Avis délibéré en date du 3 septembre 2020 de la Mission régionale d'autorité environnementale d'Île-de-France sur la réalisation d'un doublet géothermique dit "Champigny-sur-Marne/Rousseau" à l'aquifère du Dogger, dans le cadre de la demande d'autorisation d'ouverture de travaux miniers géothermiques sur la commune de Champigny-sur-Marne (94)

Synthèse de l'avis

Illustration 5: site du projet de centrale géothermique et de forage du doublet
Sources : dossier p. et Géoportail

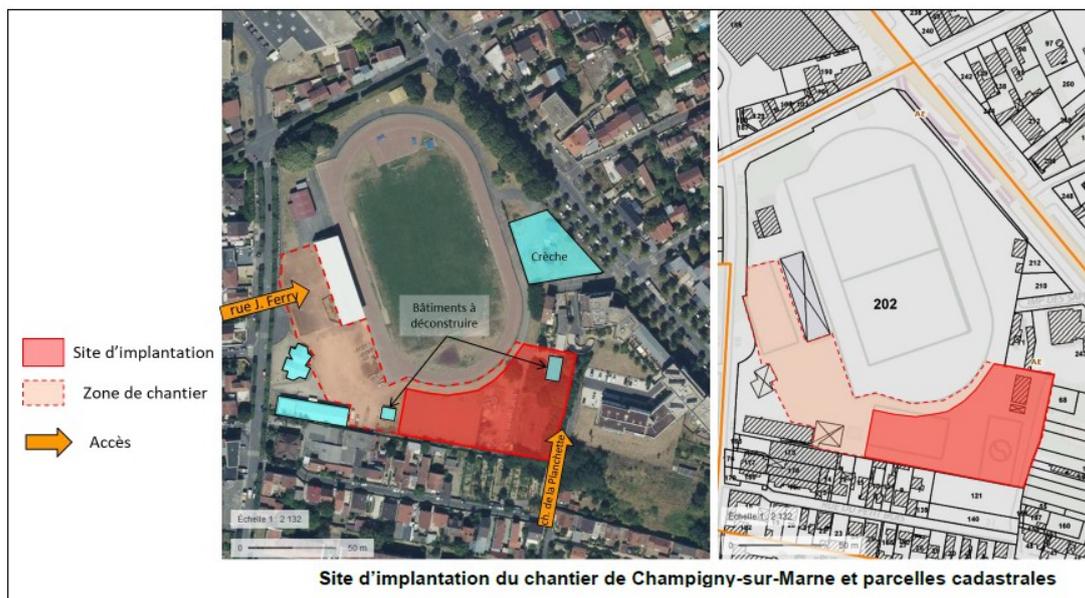
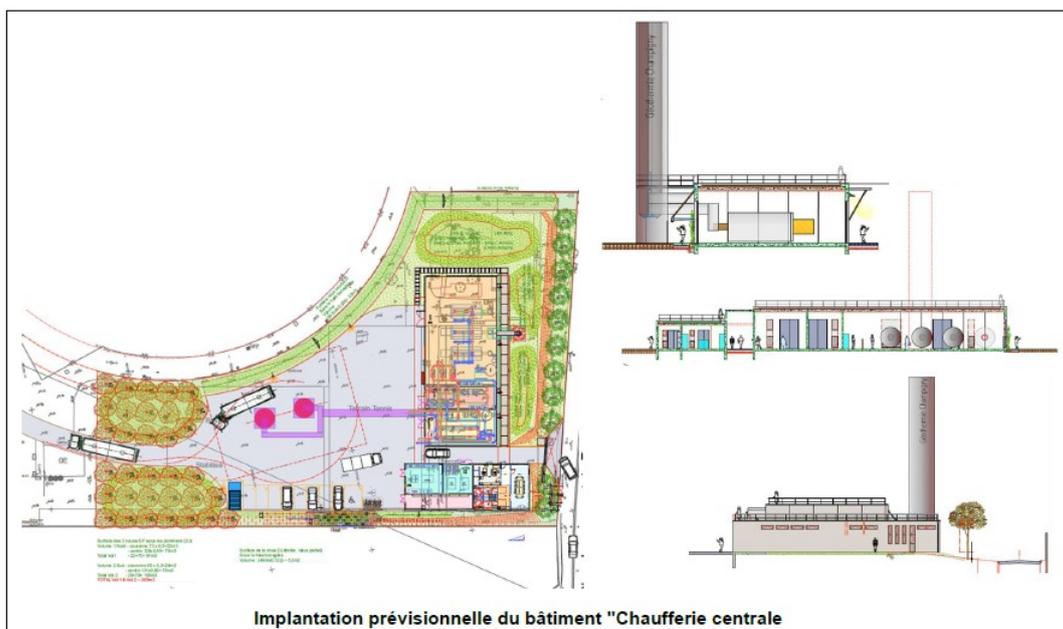
L'illustration 6 ci-avant reprend le plan masse et les élévations fournies dans le dossier. Ces éléments ne sont pas cotés (notamment pour ce qui concerne les hauteurs).

Pour la MRAe, les éléments de présentation de ces deux composantes du projet sont donc insuffisantes. En effet, la présentation de la centrale est très succincte, sans indication permettant d'apprécier l'importance du bâtiment principal (surface au sol, surface totale, hauteur, hauteur de la cheminée) et son impact sur le paysage (traitement des façades, par exemple). De même, pour le réseau de chaleur, la seule indication du plan de déploiement du réseau devrait être complétée.

La MRAe recommande que l'étude d'impact soit complétée par toutes les informations attendues pour des projets aussi importants de chaufferie centrale et de réseau de chaleur, tant sur le plan technique, des statuts juridiques du réseau et des impacts cumulés de toutes ces composantes du projet.

Illustration 12: cartes de bruit
Source : dossier, p. 287, figure 164

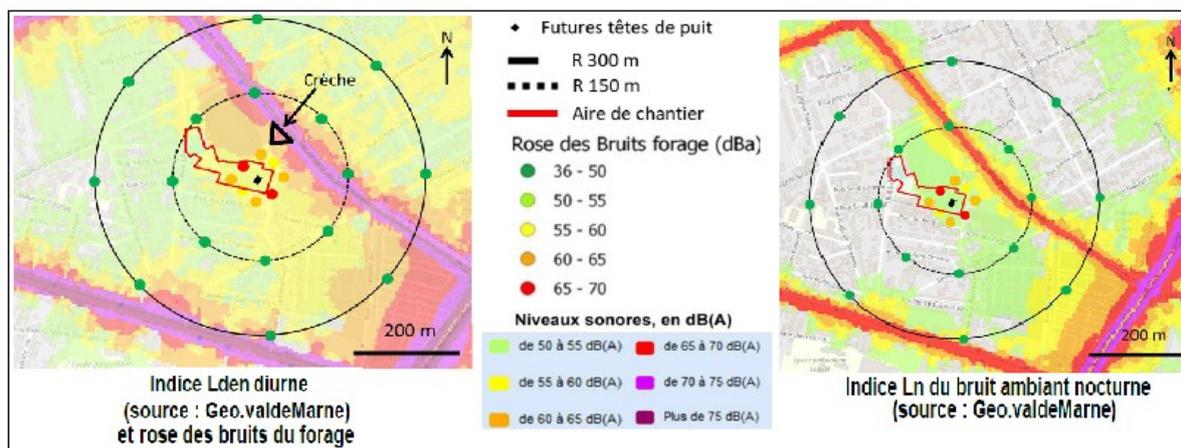
Pour la MRAe, ces niveaux de bruits dépassent les valeurs maximales admissibles rappelées dans le tableau 36, p. 283 du dossier¹⁵ pour les propriétés les plus proches. Les habitats individuels au sud du chantier, et les habitats collectifs à l'est de celui-ci, seront susceptibles d'être impactés.
